改善箇所説明図

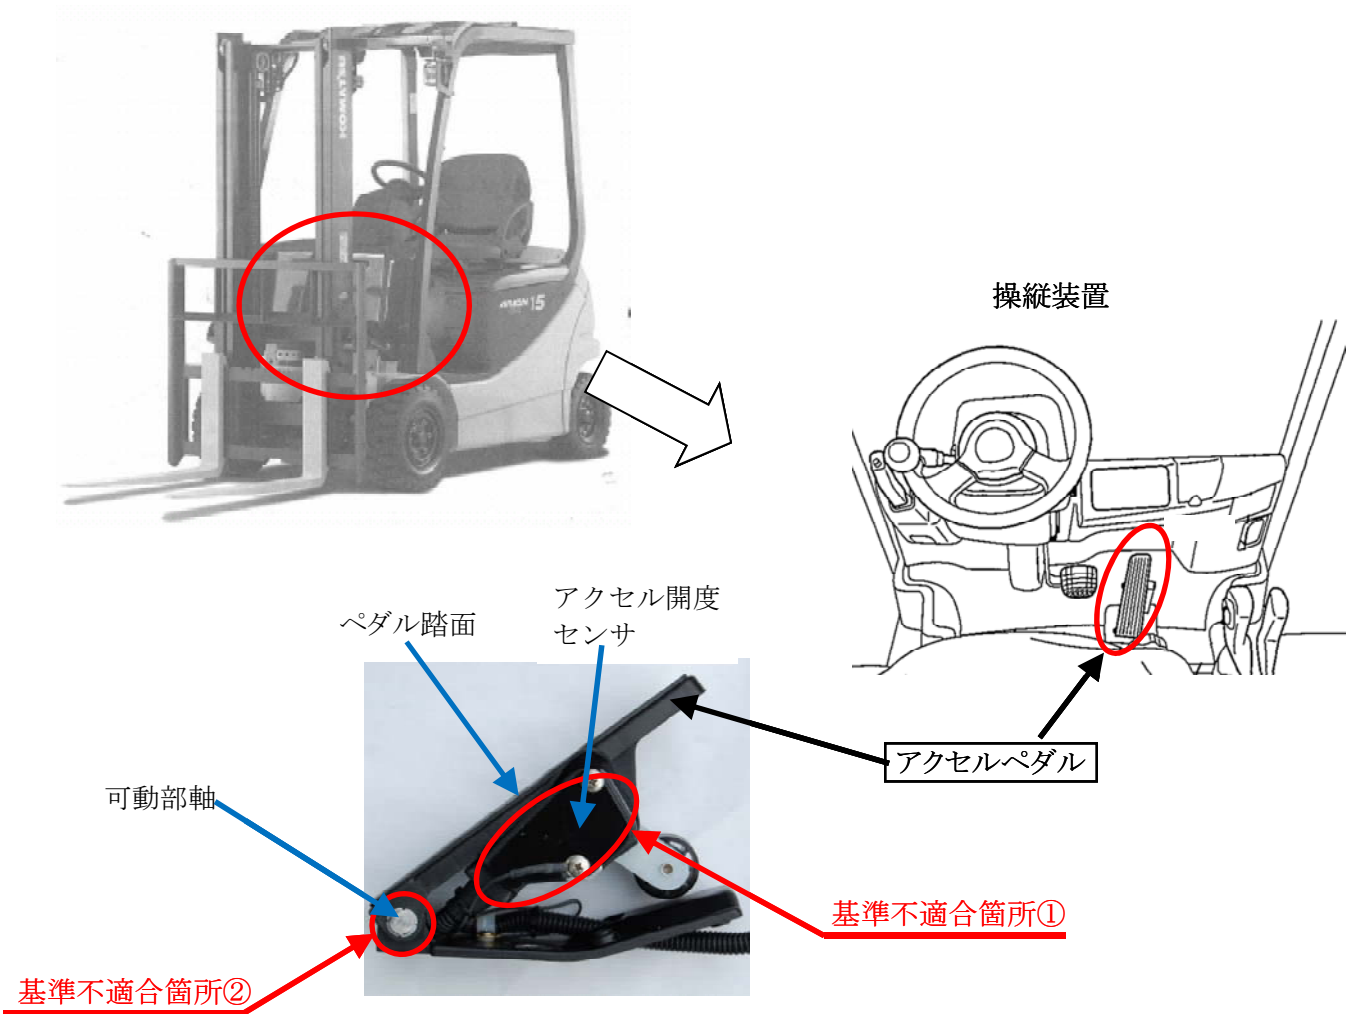
- ①アクセルペダルに備えられているアクセル開度センサにおいて、静電気が帯電し、センサ内部回路が誤作動することがある。そのため、アクセルペダルを操作していない状態で切り替えレバーを前進又は後進に入れると、車両が急発進するおそれがある。
- ②アクセルペダルにおいて、可動部軸が錆びてアクセルペダルが戻りにくくなる場合がある。そのため、最悪の場合、アクセルペダルが固着し、当該ペダルを離しても車両が減速しないおそれがある。

全車両、アクセルペダルを対策品に交換する。

アクセルペダルに青色シールを貼り付ける。
